Como a Construtora Rossi colocou em risco a vida de moradores do Residencial Club Tuiuti

RELATÓRIO TÉCNICO PRELIMINAR DE ENGENHARIA DE INCÊNDIO
junho 2016

Imagem 01

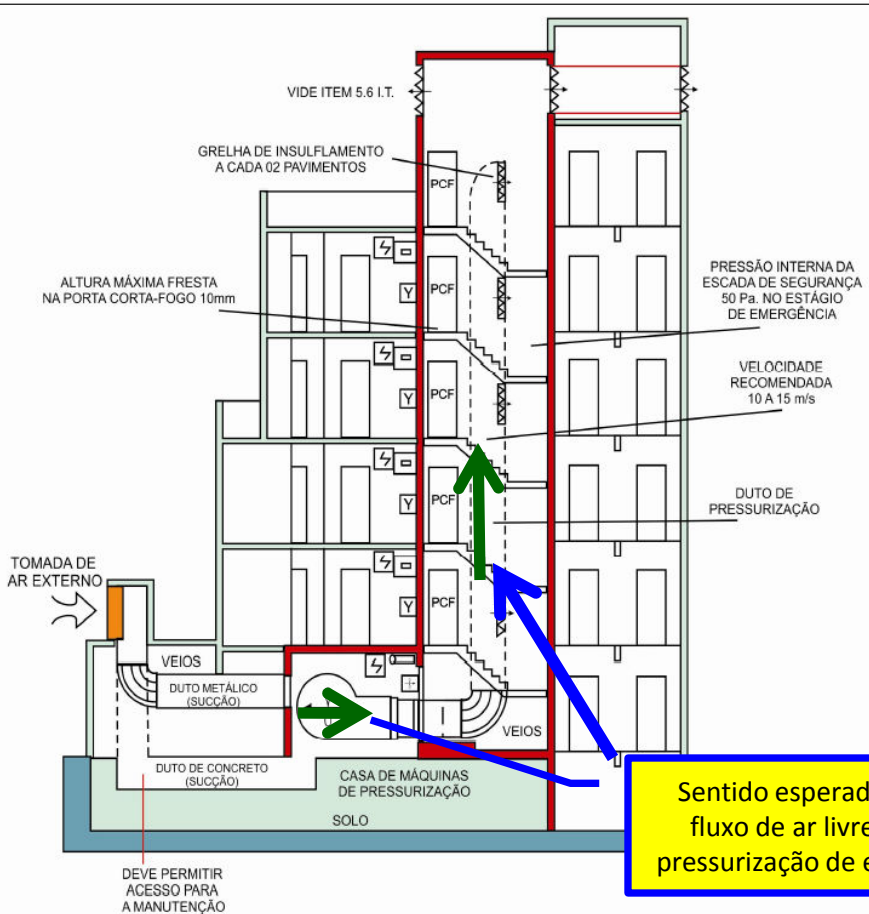
Como deveria ter sido entregue a pressurização de escadas (imagem 20)

Sentido esperado do fluxo de ar livre da pressurização de escada

Imagem 02

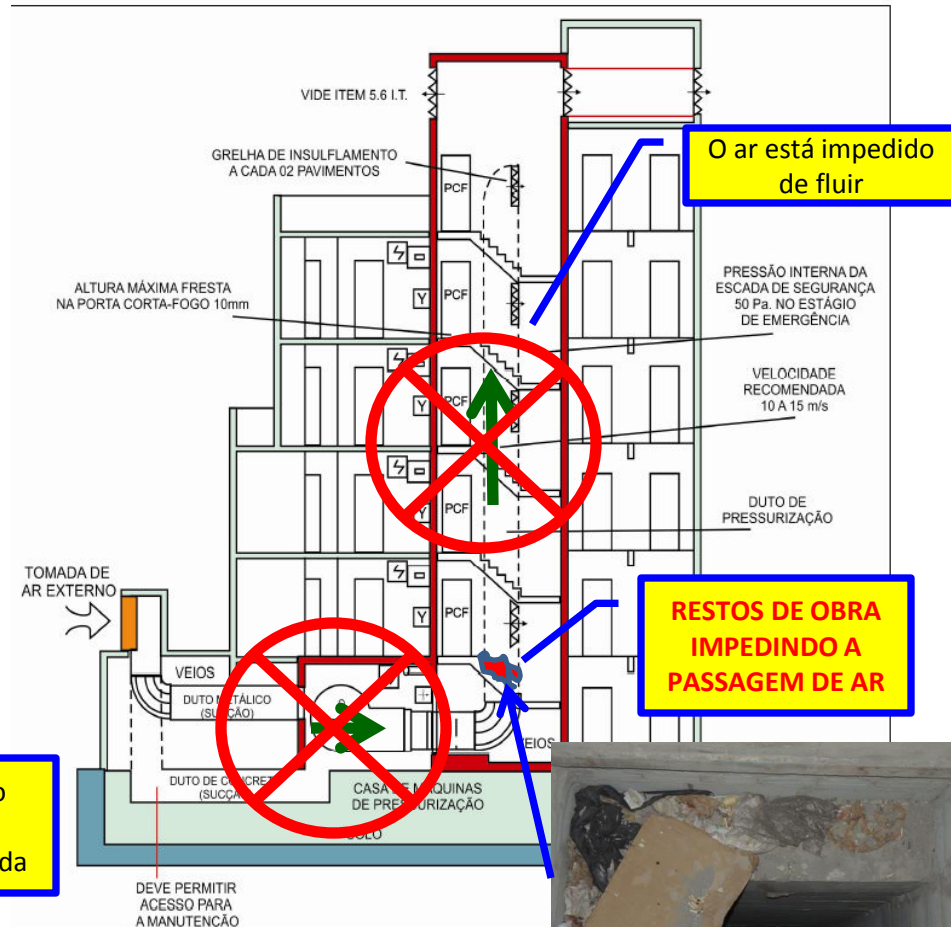
O ar está impedido de fluir

RESTOS DE OBRA IMPEDINDO A PASSAGEM DE AR

Foto 16

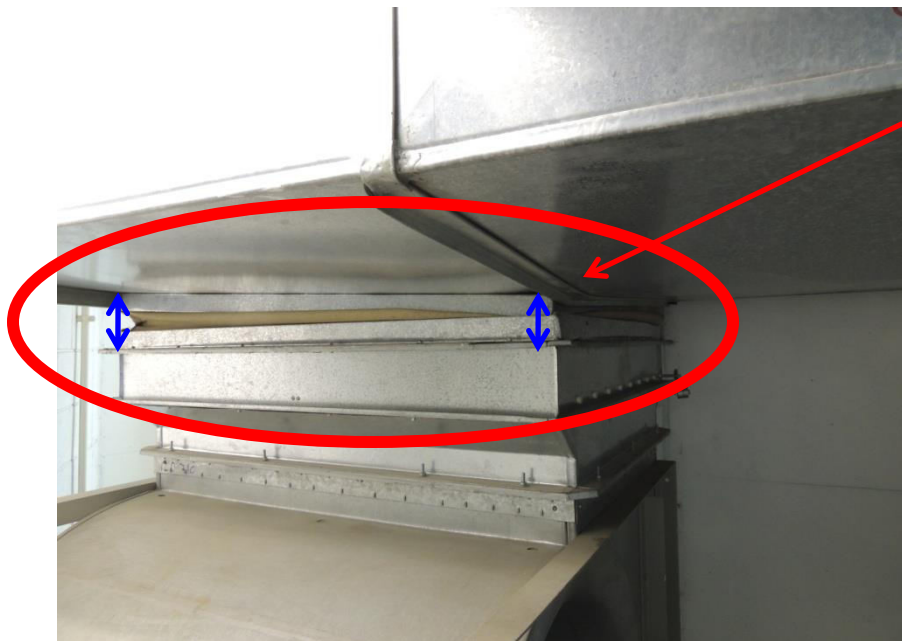
Os dutos de pressurização e suas ancoragens são tão pessimamente montados que estão se movimentando e esmagando as lonas flexíveis dos ventiladores de pressurização da escada. Descumprimento de normas da ABNT .

Outra visão do tipo de montagem de baixa qualidade técnica entregue pela Construtora Rossi.

Foto 19

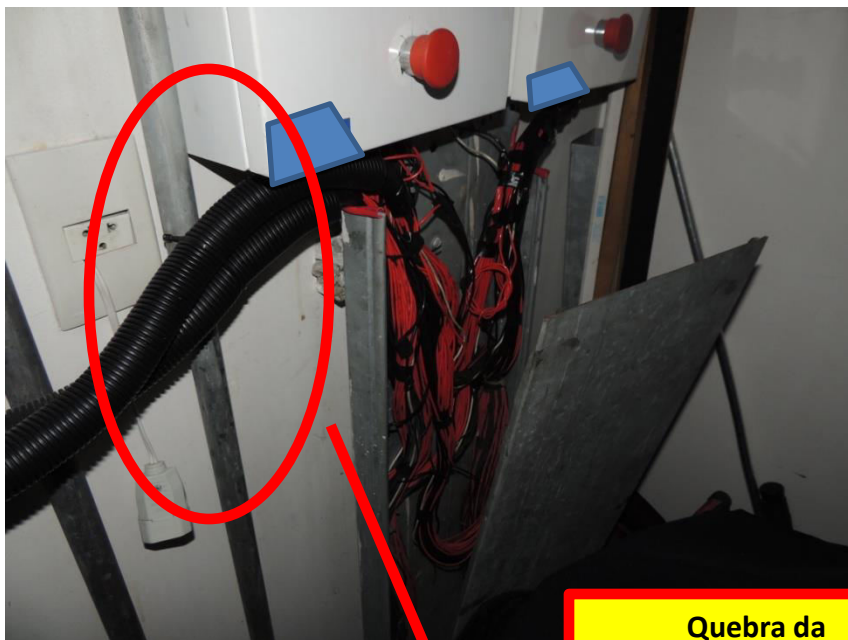
Abaulamento do duto, possivelmente por conta do duto metálico possuir espessura inferior ao estabelecido em norma da ABNT e/ou **ancoragens ineficientes**.

Foto 24

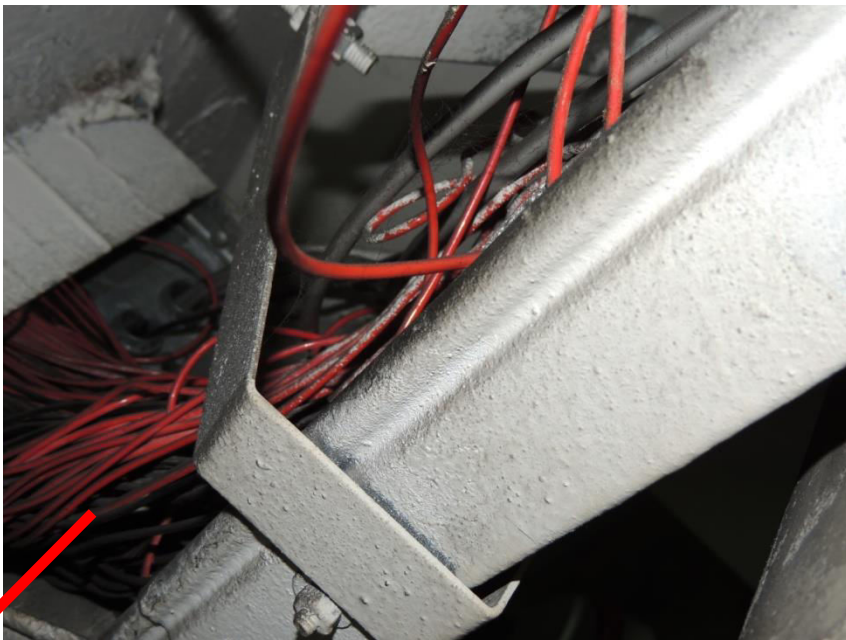
Além de estarem desprotegidas e passando por área de risco, existe a quebra da compartimentação vertical.

Quebra da compartimentação vertical.

Falta de:

- proteção (isolamento térmico contra incêndio), e
- garantia de separação de demais outros circuitos da edificação.

Foto 25

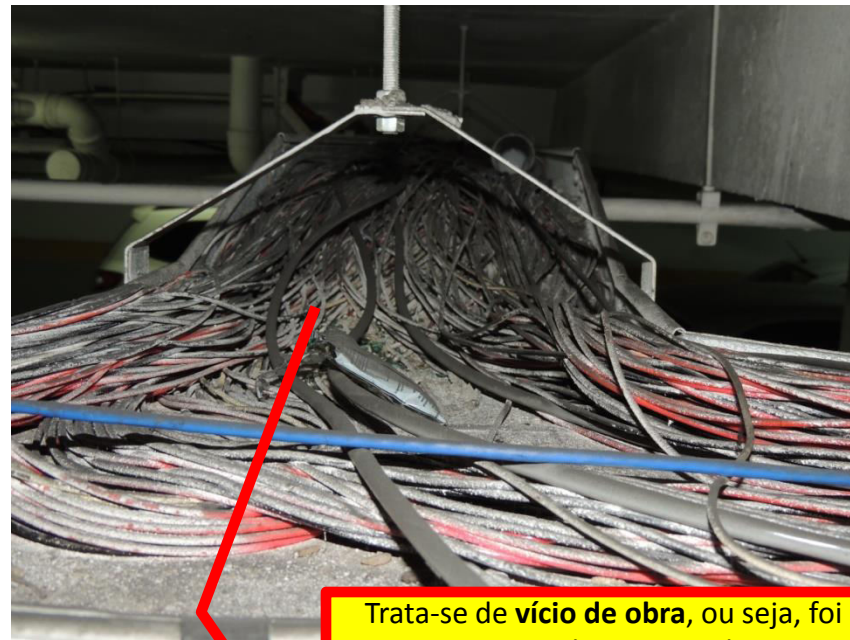
A Construtora Rossi entregou um sistema que não atende normas da ABNT: 5410, 9441 ou 17240

Trata-se de **vício de obra**, ou seja, foi assim entregue, descumprindo Normas da ABNT.

Mais uma visão do emaranhado de fiações na eletrocalha do 2º subsolo do sistema de detecção e alarme de incêndio, descumprindo ABNT NBR 17240 e 5410.

Foto 29

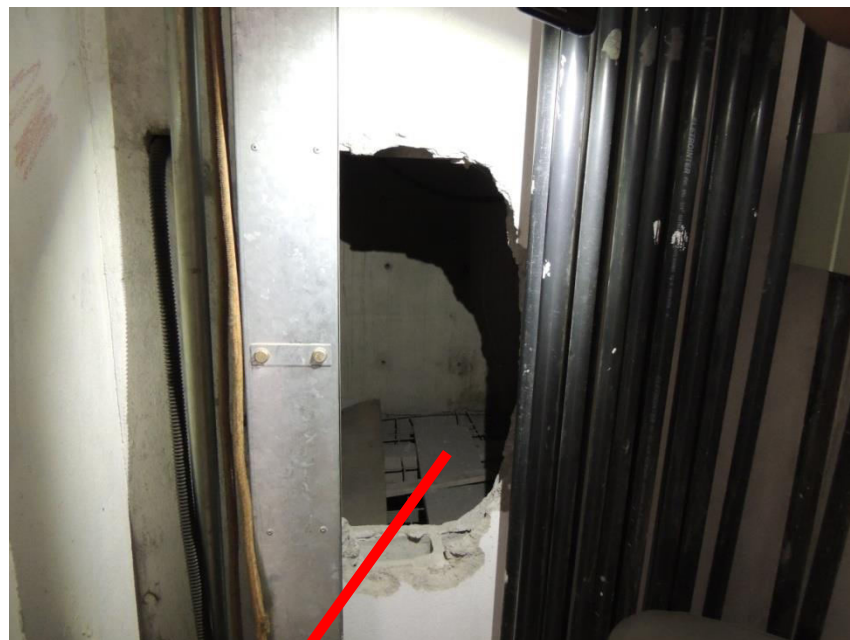
Detalhe do shaft de elétrica com restos de obra. Uma corda foi abandonada junto a barramentos elétricos.

Restos de obras no interior do shafts de elétrica.

Foto 31

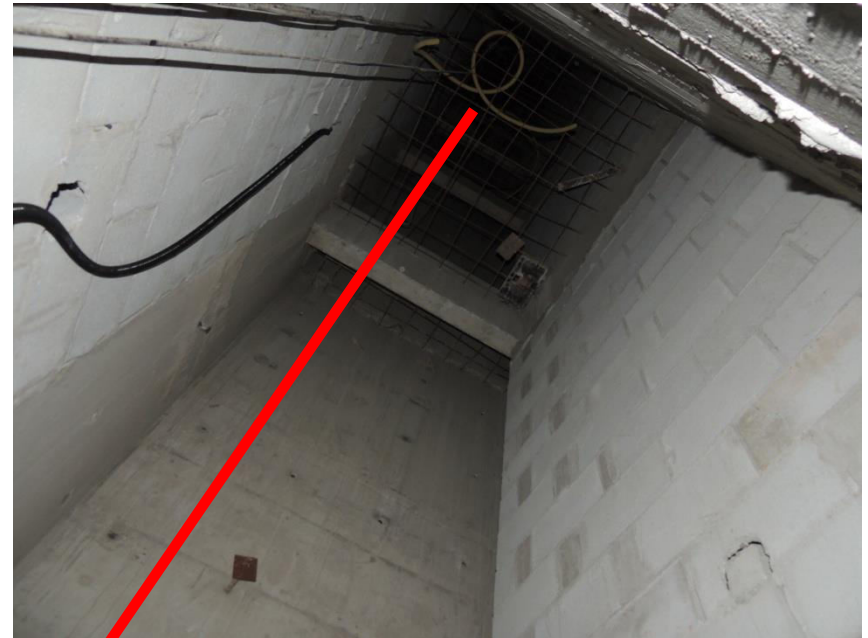
Outra visão do espaço vazio mas com restos de obra.

Mais cordas abandonadas dentro dos vazios ligados aos shafts de elétrica.
